**ARRÊTÉ DCAT/BEPE/n° 2022-170**  
**du 25 AOÛT 2022**

imposant des prescriptions complémentaires à la société AMAZON FRANCE LOGISTIQUE SAS pour l'exploitation du site ETZ2 sur le territoire de la commune d'AUGNY

Plan

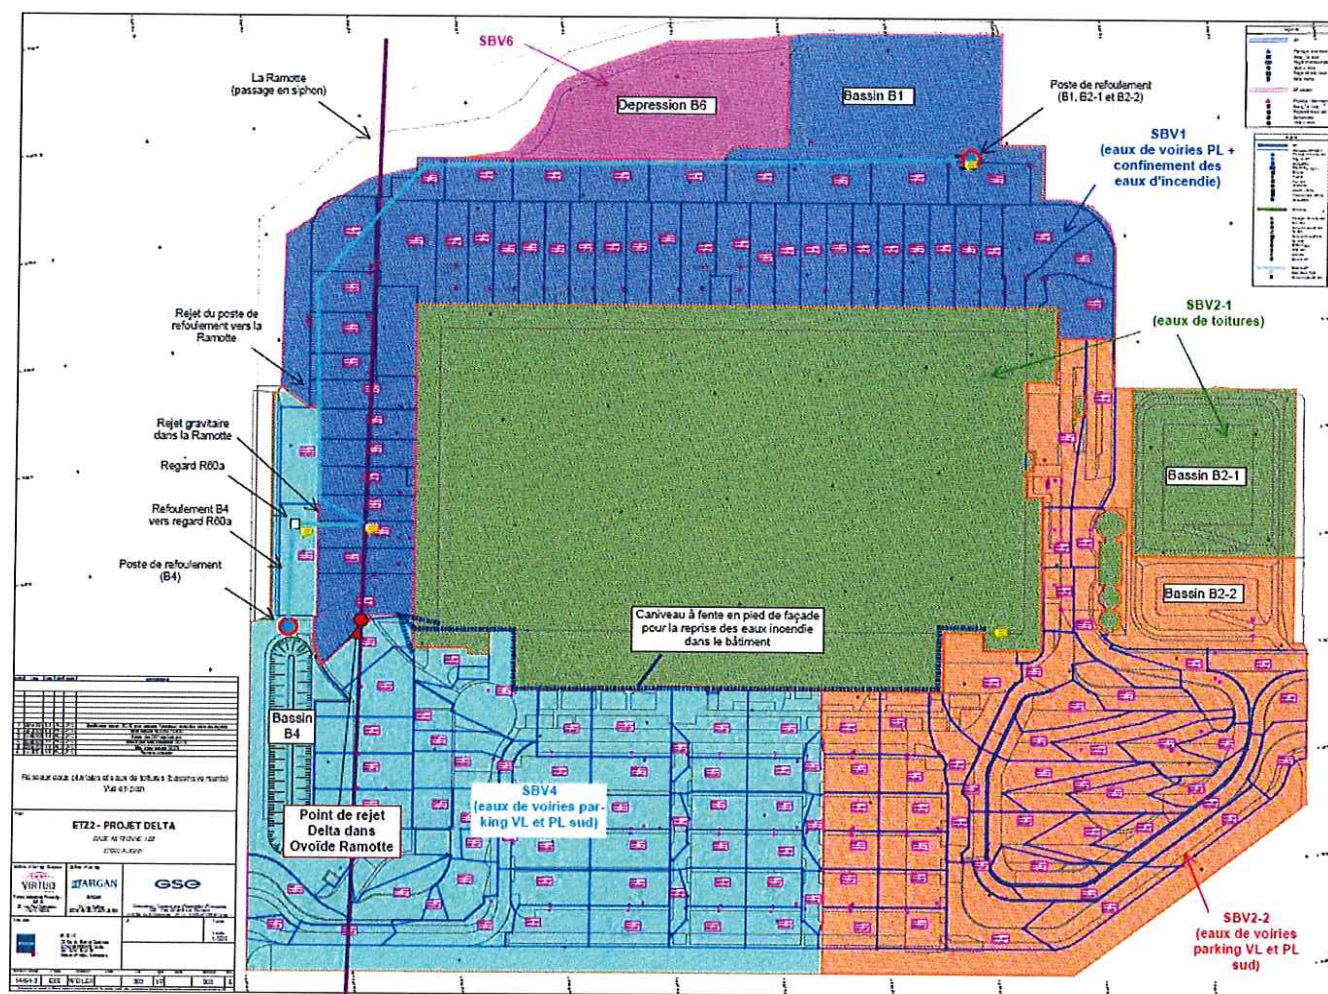
Les eaux pluviales collectées dans les bassins sont rejetées dans le ruisseau de la Ramotte au niveau du collecteur ovoïde « delta », unique point de rejet, localisé au Nord du site (cf. plan ci-dessous).

Le débit de rejet total des ouvrages de rétention dans la Ramotte au niveau du point de rejet est au maximum de 36,7 l/s.

Les eaux pluviales ruisselant sur les espaces verts sont acheminées dans la dépression B6 et infiltrées in-situ ou, en cas de trop plein, dirigées vers la Ramotte (> 60 m<sup>3</sup>) avec un débit maximum de rejet de 1,2 l/s.

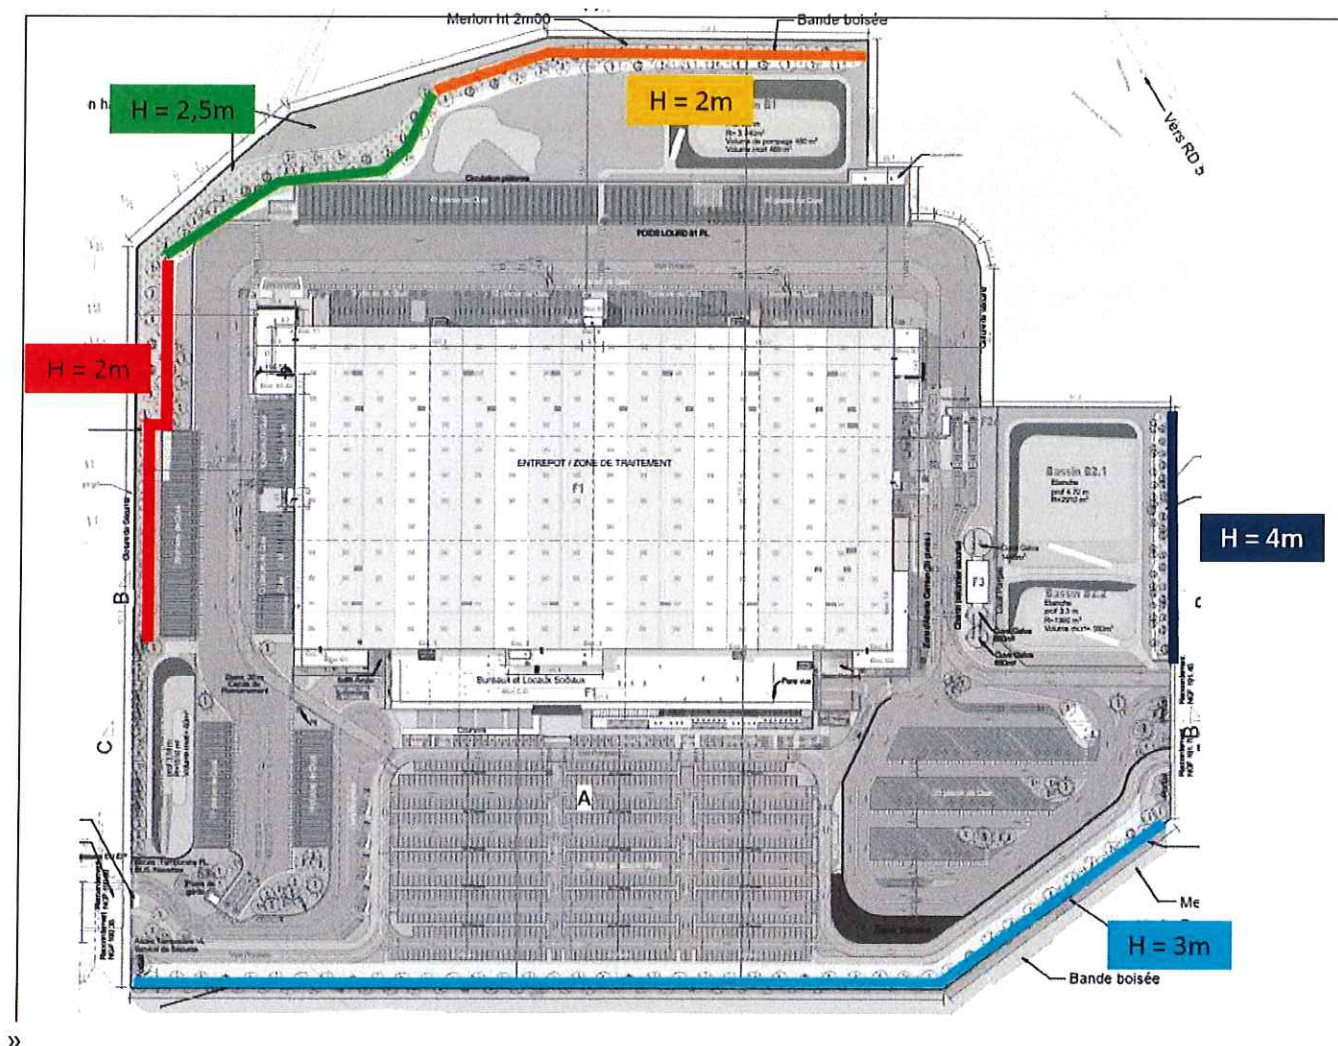
Plusieurs merlons sont installés en bordure du site conformément au plan ci-dessous :

- un merlon de 3 m de hauteur et 12 m de largeur est installé le long de la limite ouest du site (merlon en bleu) ;
- des merlons de 2 m de hauteur et 8 m de largeur sont installés le long de la limite nord du site et le long de la limite est du site (merlons en rouge et orange) ;
- un merlon de 2,5 m de hauteur et 10 m de largeur est installé le long de la limite nord-est du site (merlon en vert) ;
- un merlon de 4 m de hauteur et 8 m de largeur est installé le long de la limite sud du site (merlon bleu foncé).
